REGIONE BASILICATA
PROVINCIA DI MATERA
COMUNE DI GROTTOLE

Parco Eolico "Grottole"

A.1.a Relazione illustrativa integrazioni

Immagine satellitare Aerogeneratore 4

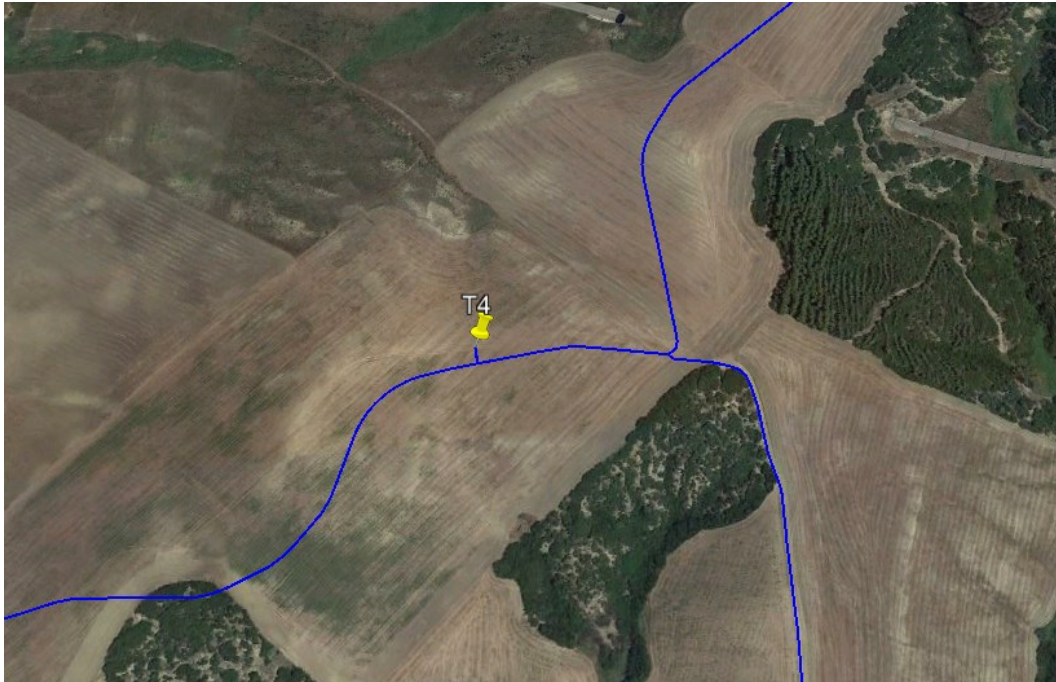
- **Richiesta 4.1.a:** determinare a mezzo di elaborati grafici e numerici le superfici di suolo che l'impianto impiegherà in fase di realizzazione e di esercizio;
- **Richiesta 4.1.b:** per ciascun fotoinserimento redigere una tavola con punto di ripresa e le fasi ante operam e post operam;

Sito nel comune di Grottole (MT), censito al NCEU al foglio 1 particella 227, si tratta di superfici agricole a seminato gestite in rotazione colturale naturalmente inerbite con presenza di stoppie di precedenti coltivazioni cerealicole.

Superfici interessate dall'aerogeneratore e dalla viabilità nuova Aerogeneratore 4

Livelli delle accelerazioni massime in dB in funzione della distanza dalla sorgente emissiva per la realizzazione del rilevato

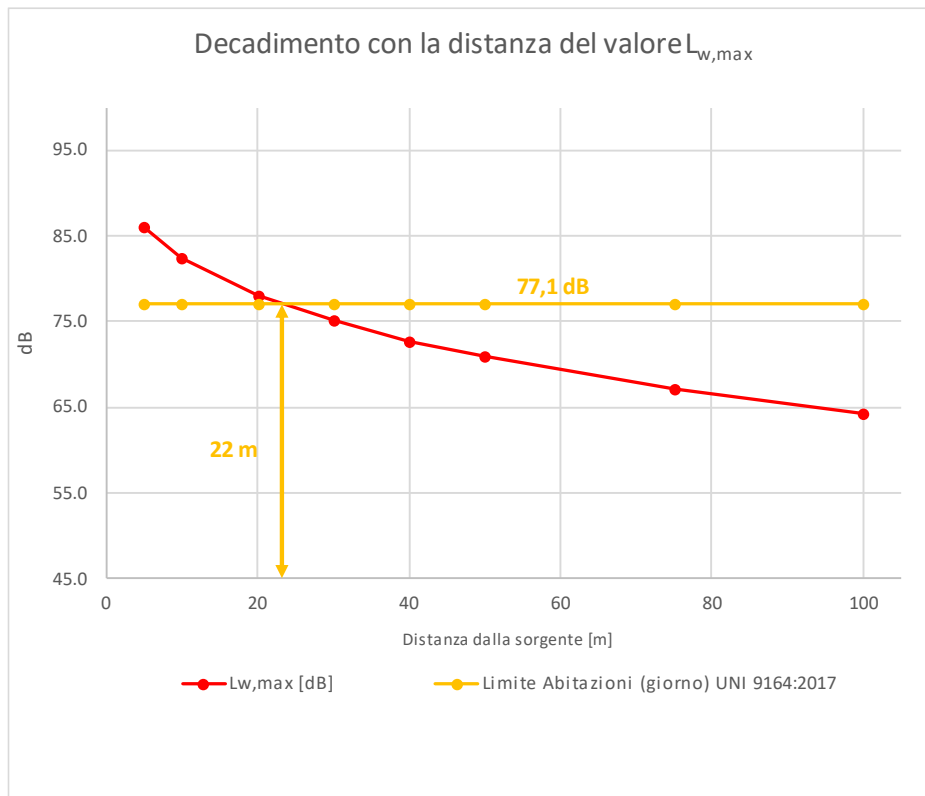
- **Richiesta 4.1.c:** riportare nel SIA una valutazione quantitativa degli impatti visivi;
- **Richiesta 5.1:** Effettuare una verifica dei ricettori evidenziandone la classe catastale, estendendone la verifica acustica qualora gli stessi risultassero censiti in categoria A;
- **Richiesta 5.2:** proporre valutazioni quantitative sulle vibrazioni;

Attraverso la metodologia individuata, opportunamente tarata in funzione della localizzazione della sorgente e del terreno caratterizzante l'ambito di studio specifico, ed utilizzando la curva di ponderazione w_m secondo quanto previsto dalla normativa UNI 9614, è stato calcolato il livello di accelerazione massimo delle vibrazioni immesse nell'edificio dalla specifica sorgente oggetto di indagine in dB indotto dal macchinario a diverse distanze dal fronte di lavorazione.

Decadimento con la distanza del valore $L_{w,max}$ e confronto con i limiti previsti dalla normativa UNI 9614:2017

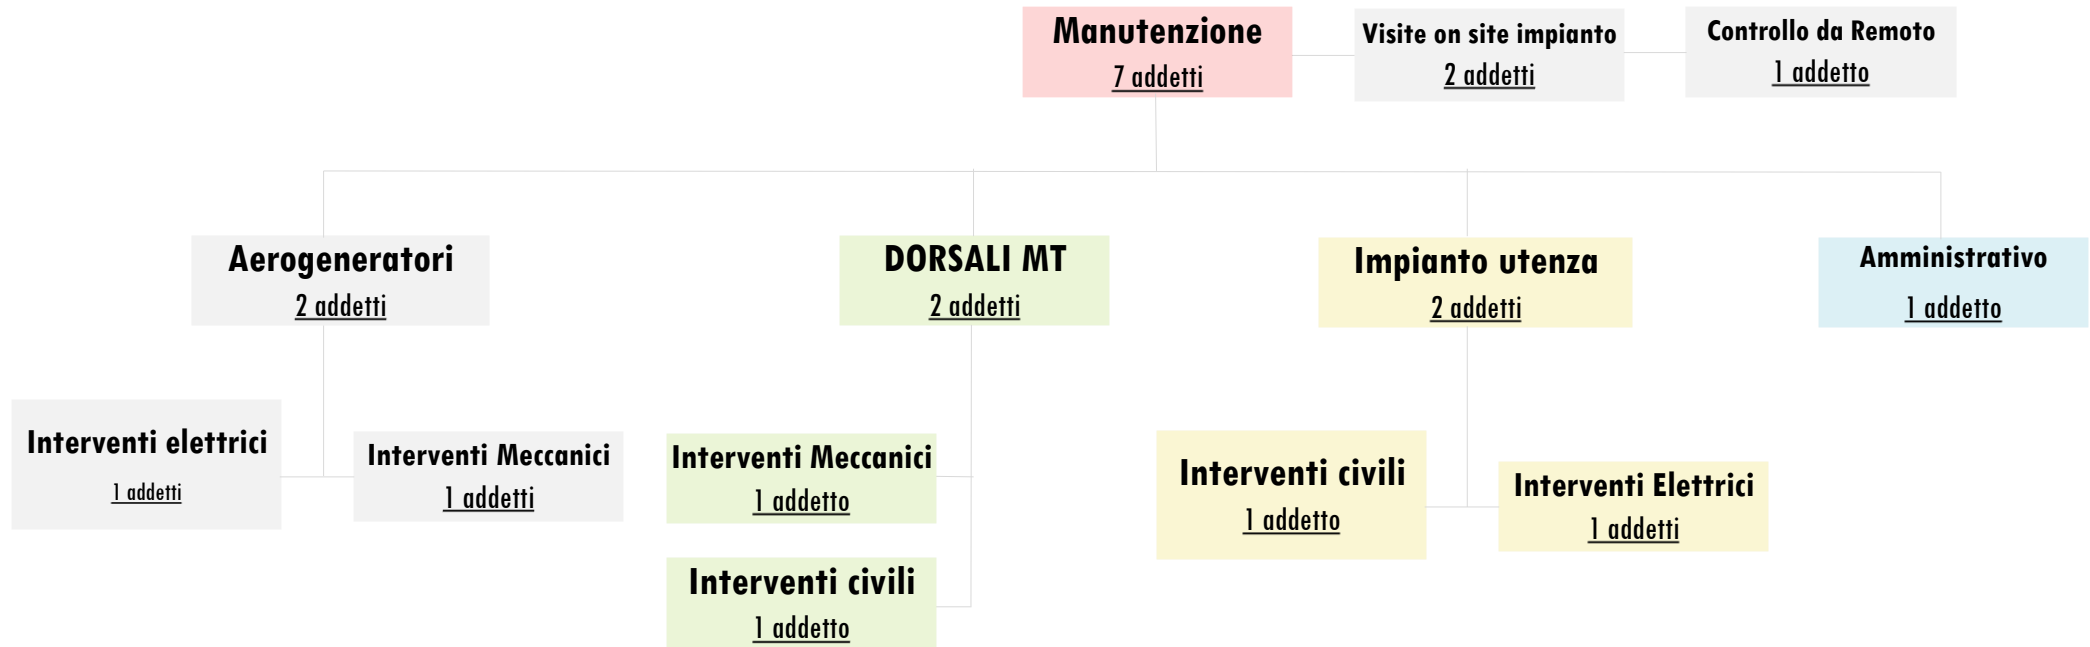
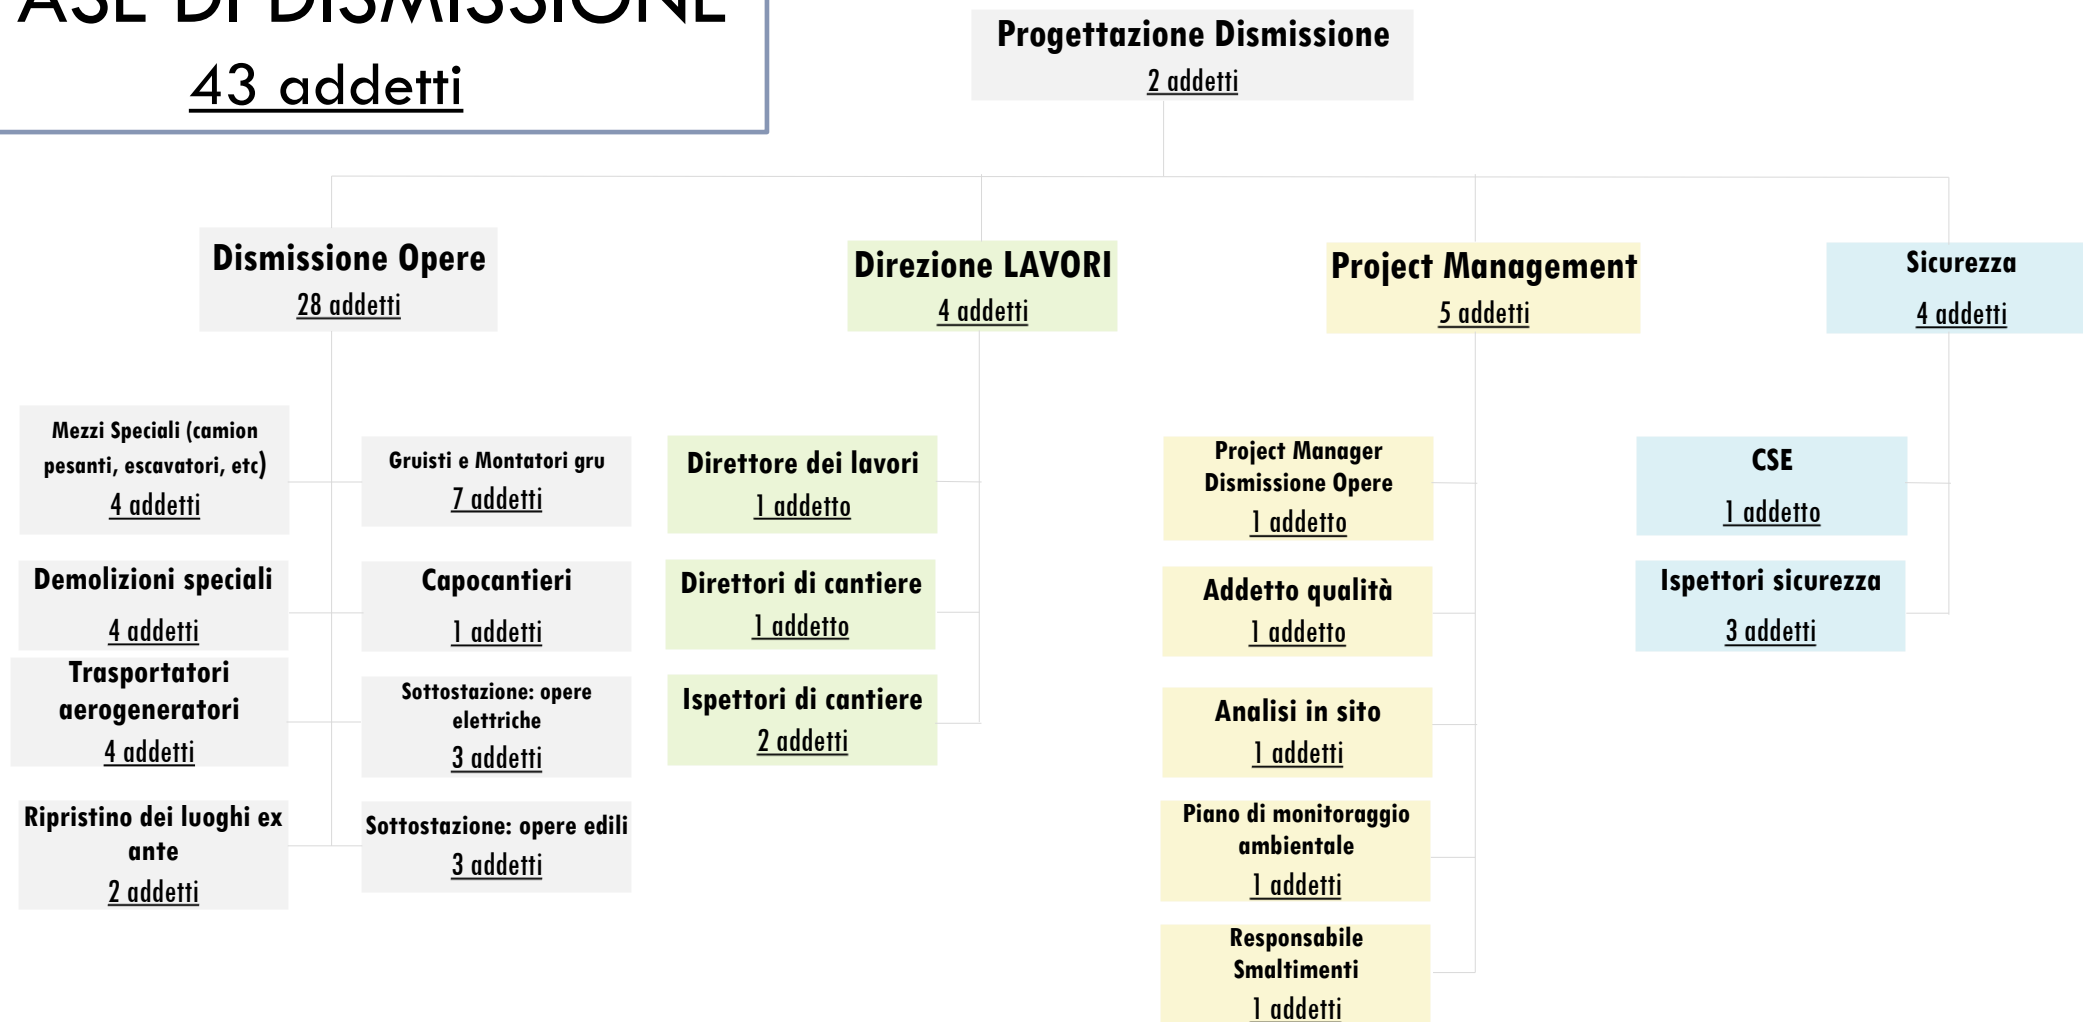
- **Richiesta 1.2.a.:** fornire la stima della quantificazione del personale impiegato in fase di cantiere;
- **Richiesta 1.2.b.:** fornire la stima della quantificazione del personale impiegato in fase di esercizio;

- **Richiesta 1.2.c.:** fornire la stima della quantificazione del personale impiegato in fase di dismissione;

Le stime del personale impiegato nelle diverse fasi considerano le varie figure complessivamente coinvolte, eventuali lavorazioni spot generalmente vengono appaltate a fornitori esterni.
